島根原子力発電所第2号機 審査資料	
資料番号	NS2-他-067改21
提出年月日	2023年3月17日

島根原子力発電所第2号機

工事計画認可申請（補正）に係る論点整理について

【1-9】防波壁（逆T擁壁直下の改良地盤の品質確認試験結果）

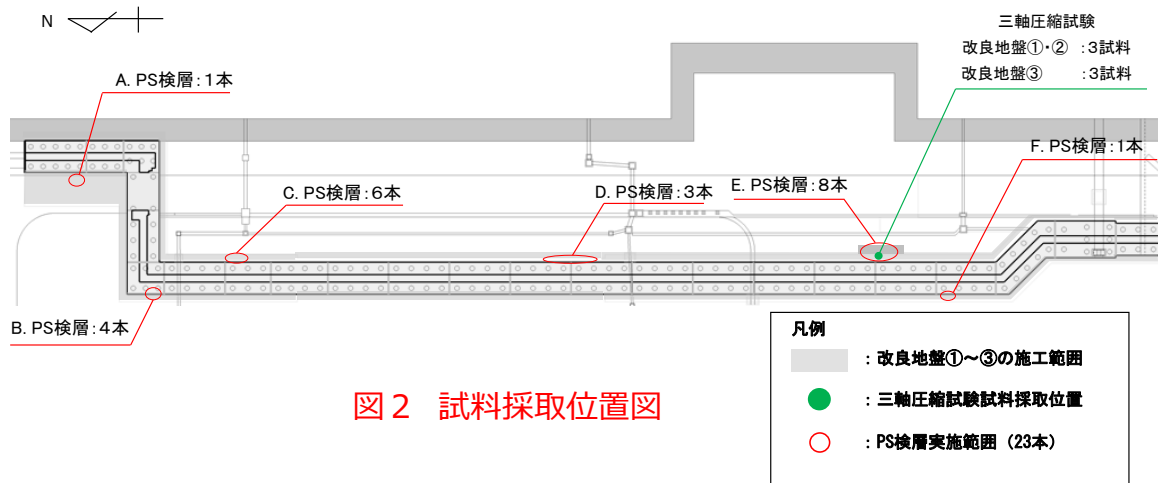
- 強度特性及び変形特性について、表2の品質確認における管理目標値が確保されていることを確認する。
- 試料採取位置は、既設構造物の配置等を踏まえ、おおむね均等な配置となるよう、図2のとおりとする。
- 品質確認における試験数量は、表3に示す品質確認における必要調査箇所数を満足している。

図3 三軸圧縮試験結果

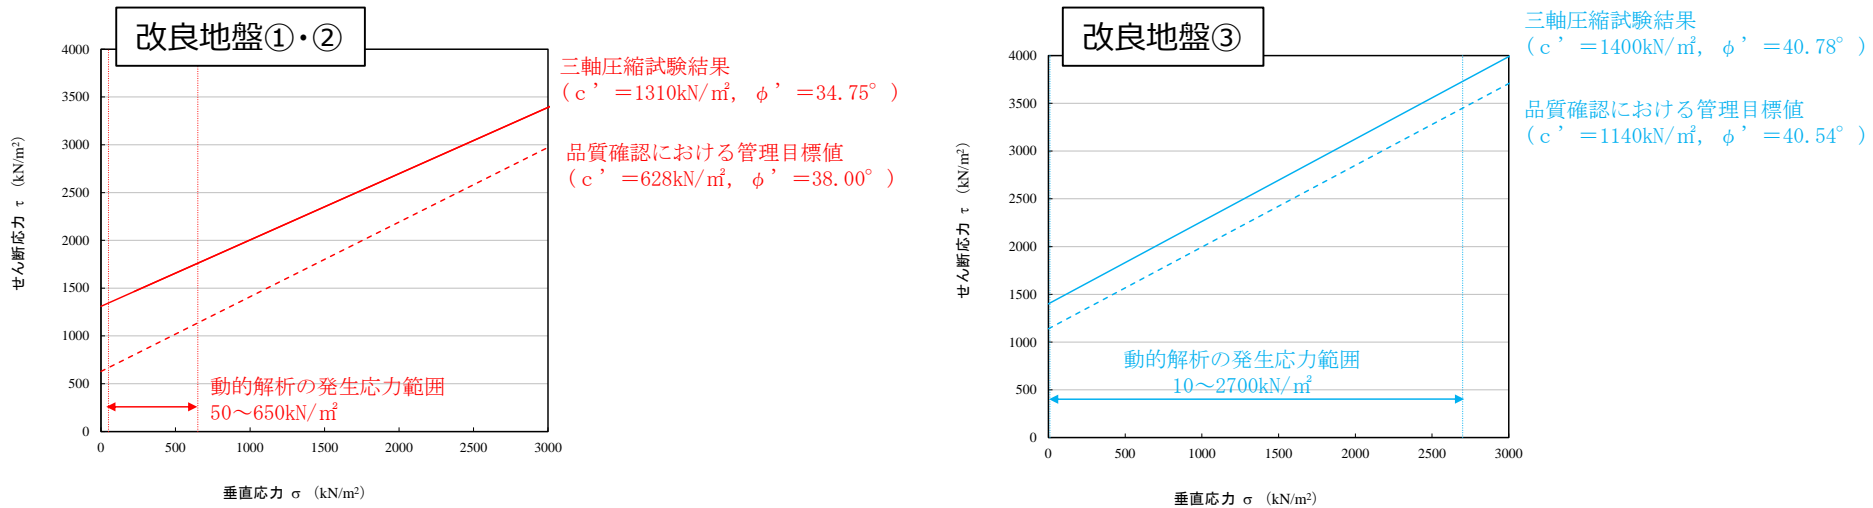
No.	詳細設計申送り事項	分類*	回答	回答頁
1	防波壁（逆T擁壁）について、実施工による三軸圧縮試験等により、P S 検層等に基づく改良地盤の物性値（管理目標値）、及び室内配合試験により設定した解析用物性値が確保されていることについて、施工進捗に合わせて説明すること。 (第955回審査会合（2021年3月12日）)	B	施工の進捗に合わせ、防波壁（逆T擁壁）の改良地盤において三軸圧縮試験及びP S 検層を実施した結果、P S 検層等に基づく改良地盤の物性値（管理目標値）、及び室内配合試験により設定した解析用物性値を踏まえた品質確認における管理目標値が確保されていることを確認しました。	P.7,8

- **防波壁（逆T擁壁）の改良地盤の強度特性**について、三軸圧縮試験により、動的解析の発生応力範囲において、品質確認における管理目標値を確保していることを確認した。（図3参照）
- **防波壁（逆T擁壁）の地盤の変形特性**について、PS検層により、品質確認における管理目標値を確保していることを確認した。（表4参照）
